改模: 1262-1面框正面换镶块开孔, 需恢复原状。

制图 Drawing	审核 Auditing	批准 Confirm	客户名称 Custom Name	南京鼎瑞智能电力 科技有限公司	材料 Material	阻燃ABS	
胡鑫波			产品名称 Product Name	面框	图纸比例 Drawing Scale	1:1	A3
2014.07.24			产品编号 Product Code	1262-1M	视图 Project View	(mm)	
共 页 第 页			宁波三和壳体公司 NINGBO SANHE ENCLOSURE CORPORATION		中国宁波慈溪 TEL: 864574163226910 FAX: 864574163226900

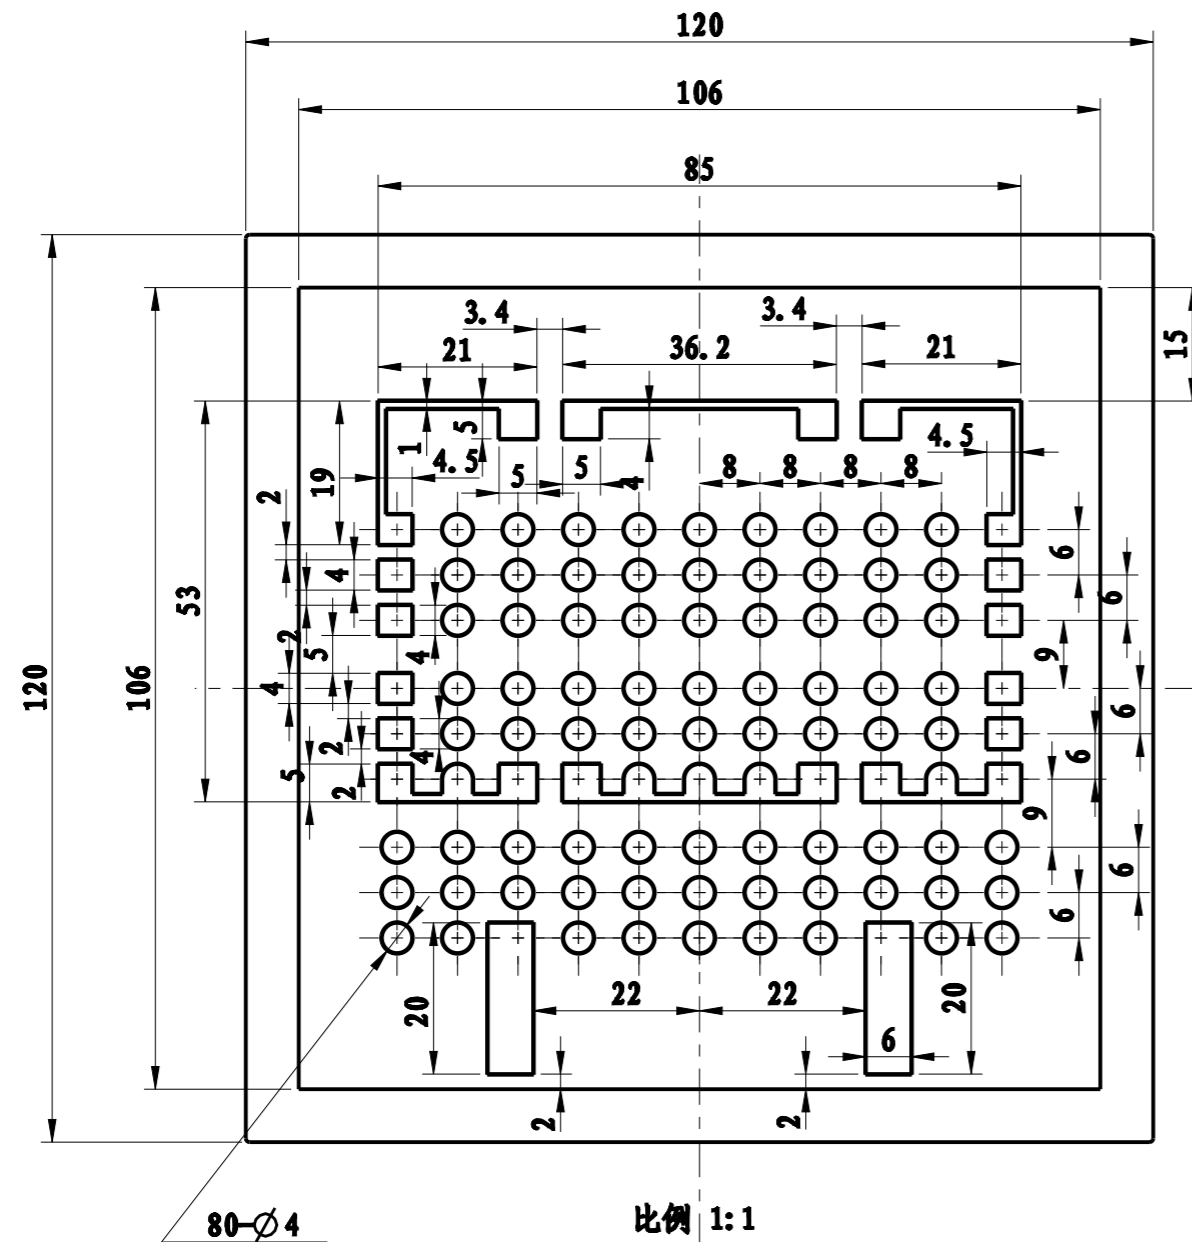
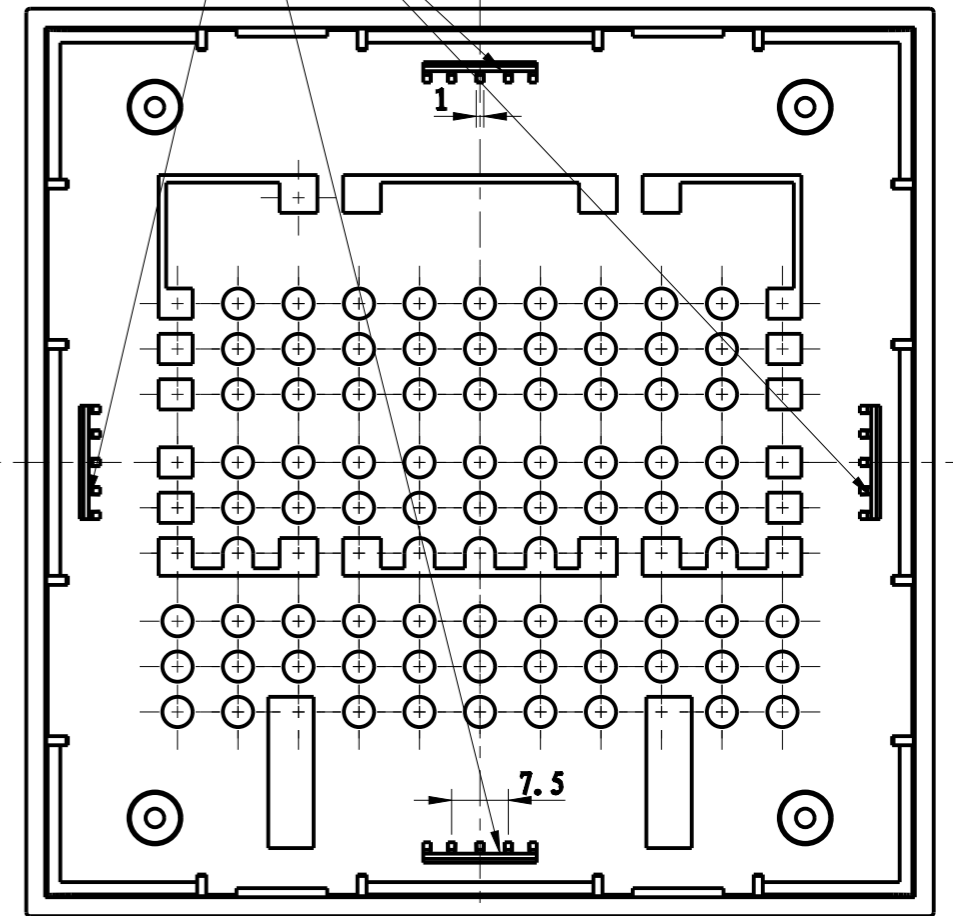
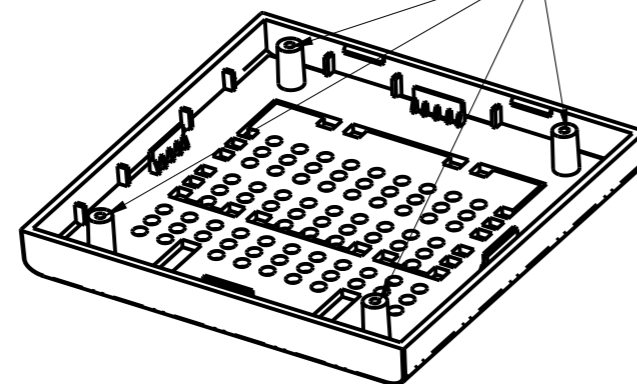
此四处加了加强筋
(如果还是容易断免费改动加强筋
但是只加到极限强度)

倒角1*3

此四个柱子增加到12MM
